Reactienota zienswijzen Kanaalstraat 9-11 Leeuwarden

De aanvraag omgevingsvergunning voor de functiewijziging naar wonen en gedeeltelijke sloop en nieuwbouw Kanaalstraat 9 - 11 Leeuwarden heeft in de periode vanaf 4 april 2019 gedurende zes weken ter inzage gelegen. Gedurende deze periode zijn twee zienswijzen ontvangen.

De bedoelde impressie uit de ruimtelijke onderbouwing. Afbeelding Adema Architecten.

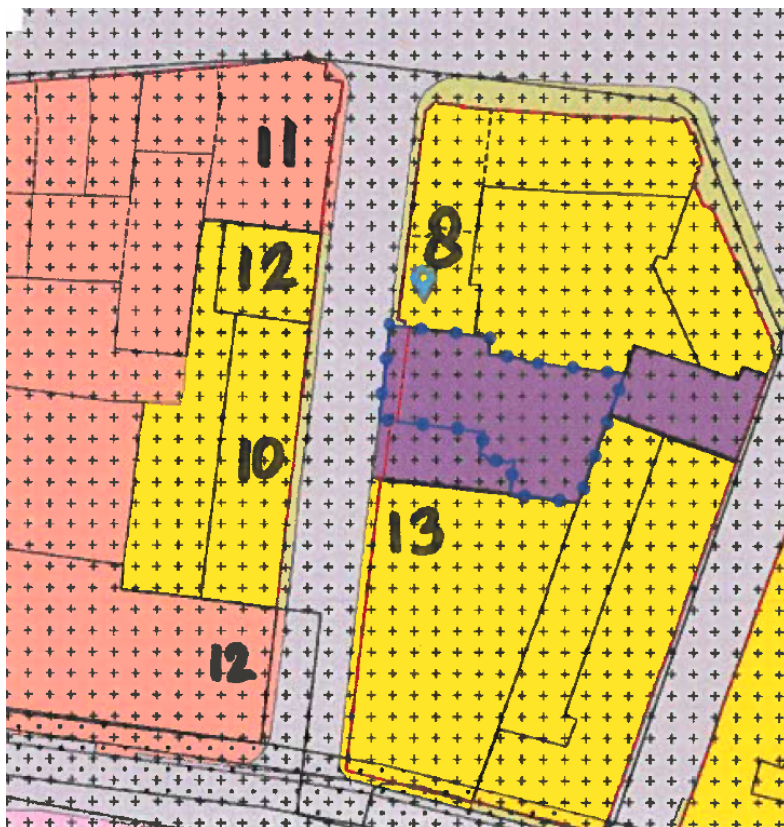
- B. De omvang van het bouwplan is buiten proportie, de getoonde plaatjes in de ruimtelijke onderbouwing zouden een vertekend beeld geven. Ook zou het aangrenzende pand weggemoffeld zijn achter een boom. In de zienswijze wordt aangegeven dat de Kanaalstraat voor het overgrote deel uit panden met twee bouwlagen bestaat, er worden verschillende bestaande bouwhoogten benoemd. Het initiatief betreft drie bouwlagen. Daarbij is nog niet duidelijk op welk peil het gebouw zal worden gebouwd, dit zou vooraf duidelijk moeten zijn.

Ons inziens is de impressie duidelijk. Ondanks de ingetekende boom is het hoogteverschil tussen de verschillende daken goed te zien. Het bestemmingsplan “Leeuwarden - Oranjewijk, Tulpenburg en ‘t Vliet” werkt niet met bouwlagen, maar met maximaal toegestane bouwhoogtes, zie een fragment van de verbeelding hierna. Binnen de woonbestemmingen (gele kleur) aan weerszijden van het plangebied is de maximaal toegestane bouwhoogte 8 respectievelijk 13 meter. Aan de overzijde van de straat is de maximaal toegestane bouwhoogte binnen de woonbestemming (gele kleur) 12 respectievelijk 10 meter en binnen de gemengde bestemming (lichtbruin) 11 en 12 meter. Het initiatief betreft de bouw van een nieuw pand met een bouwhoogte van 9.30 m. Het bestaande pand achterop het perceel heeft een bouwhoogte van 9.135 m, hiervan wijzigt de bouwhoogte niet. Een bouwhoogte van 9.30 m is niet buiten proportie, in relatie tot de omliggende reeds toegestane bouwhoogten.

Voorafgaand aan de bouw dient de initiatiefnemer een voorstel voor de hoogte van het bouwkundig peil in te dienen. Bij de beoordeling van dit voorstel is de bepaling in de bestemmingsplan voorschriften hieromtrent leidend (artikel 1.55 onder a: voor een bouwwerk op een perceel, waarvan de hoofdtoegang direct aan de weg grenst: de hoogte van de weg ter plaatse van die hoofdtoegang). In de praktijk wordt bij de vaststelling van het peil de belendende bebouwing betrokken.

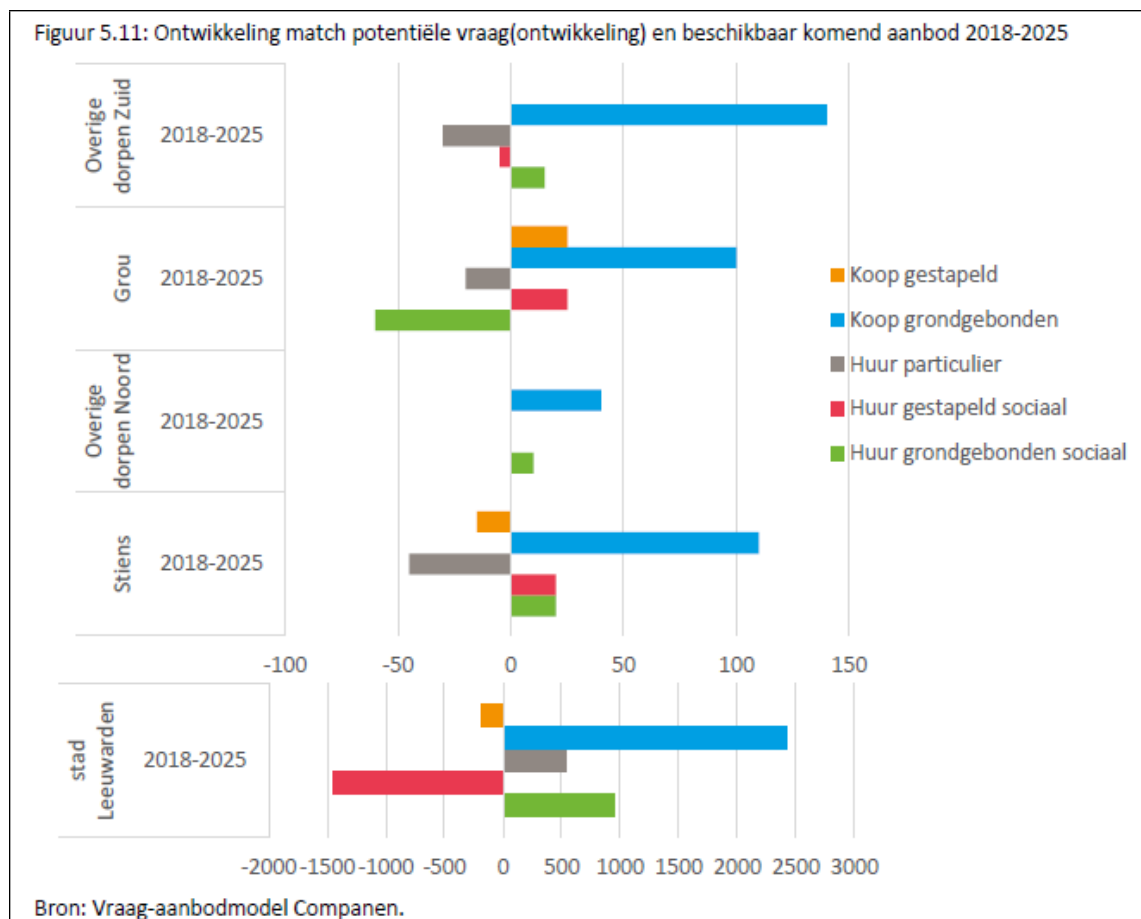
- 1. De behoefte aan de te realiseren appartementen is niet aangetoond. In Leeuwarden is al voldoende aanbod van dergelijke appartementen. Niet alle appartementen voldoen bovendien aan de gemeentelijke norm van 65 m². Daarnaast wordt aangegeven dat de aangevraagde indeling van het bestaande gebouw ontbreekt bij de digitaal ter visie gelegde stukken. Indiener stelt voor de ontwerp omgevingsvergunning opnieuw ter visie te leggen.*

“Momenteel is er een duidelijke kwalitatieve vraag naar extra appartementen, terwijl we tegelijkertijd ook een kwantitatieve vraag prognosticeren. Dit heeft te maken met de sterk groeiende groep een- en tweepersoonshuishoudens. We zien deze vraag in sterke mate neerdalen in de binnenstad en in transformatiegebieden. Wat de gemeente Leeuwarden daarbij nodig heeft, zijn toevoegingen die bijdragen aan de kwaliteit van de woningvoorraad. Er is daarom geen behoefte meer aan appartementen tot 65 m². Maar wel in de categorie 65 m² en groter.”

De beoogde zes nieuwe wooneenheden aan de Kanaalstraat 9 hebben allen een bruto vloeroppervlak (BVO) welke groter is dan de minimale maat van 65 m² (respectievelijk 66, 68, 81, 81, 88 en 88 m² BVO). Ook bij de herbestemming van het bestaande pand aan de Kanaalstraat 11 is ingezet op een minimale maat van 65 m². Doordat we hier te maken hebben met een bestaande constructie is dit niet altijd haalbaar of wenselijk. Van de vier wooneenheden voldoet één niet aan de minimale maat. De grootte van de vier wooneenheden is respectievelijk 66, 66, 80 en 46 m² BVO. In het afwegingskader Woningbouw wordt over het afwijken van deze minimale maat het volgende gezegd:

Over de kwantitatieve/kwalitatieve vraag kunnen we verder nog aangeven dat ook in het laatste onderzoek Woningbouw in Beweging (14 januari 2019) door het onderzoeksbureau Companen aangegeven wordt dat er nog vraag is naar dit segment in de stad Leeuwarden. Zie hiervoor ook het hierna ingevoegde figuur.
